Formato técnico de visita y/o verificación- control urbanístico			**INFORME TÉCNICO PG - 423 - 2023**
DATOS GENERALES			
FECHA DE VISITA	de 16 Noviembre de 2023	EXPEDIENTE No.	**2022574490101400E**
OBJETO DE LA VISITA	VISITA TÉCNICA VERIFICACIÓN DE OBRAS INSPECCIÓN DE POLICÍA 7D.		
DIRECCIÓN DEL INMUEBLE	**TRANSVERSAL 80 F No.69 A – 33 Sur**	CHIP	AAA0049MAJZ
NOMBRE PERSONA QUE ATIENDE	LEIDY HERNANDEZ	IDENTIFICACIÓN	52907161
PROPIETARIO DEL INMUEBLE	LEIDY HERNANDEZ FREDY BARRERO	IDENTIFICACIÓN	52907161 80157920
DIRECCIÓN DE NOTIFICACIÓN	**TRANSVERSAL 80 F No.69 A – 33 Sur**	TELÉFONO

IMAGEN 1: FACHADA.

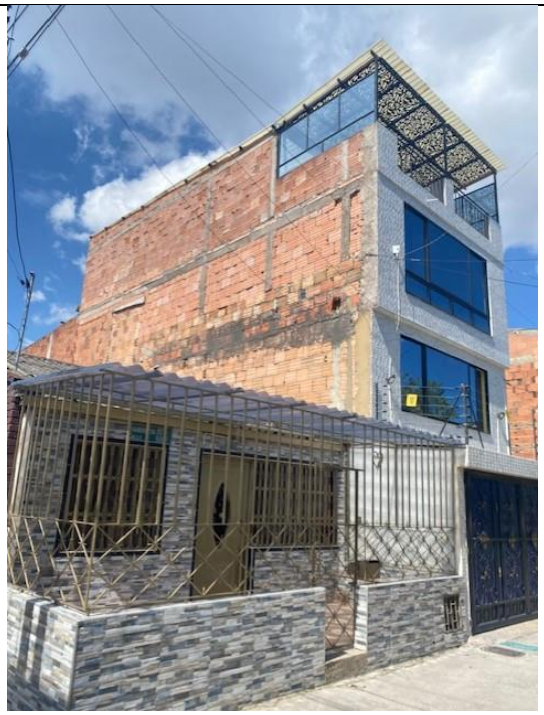
En el frente del predio se exige un área de antejardín de 2 metros el cual debe estar sin cubierta y con cerramiento de 1.60 con zócalo de 0.40m. En la verificación se encontró construida haciendo parte del garaje con un portón y cubierta en teja de asbesto cemento. El área de antejardín es de 2mX5.5m= 11m2

Igualmente, desde el exterior se observa que la construcción es de cuatro pisos y lo exigido en la Licencia de construcción es de tres pisos. Por lo cual el cuarto piso de 5.50m X 12m =66M2, construcción con muros en bloques perimetrales y teja trasparente (estructura metálica). En la parte delantera del predio en los costados laterales se instaló vetanería en tres metros en la parte de arriba dejando un antepecho en muro. En la fachada del frente una reja, la cual esta autorizada por la licencia Y los muros perimetrales están igualmente autorizados, la cubierta no está autorizada en 66m2.
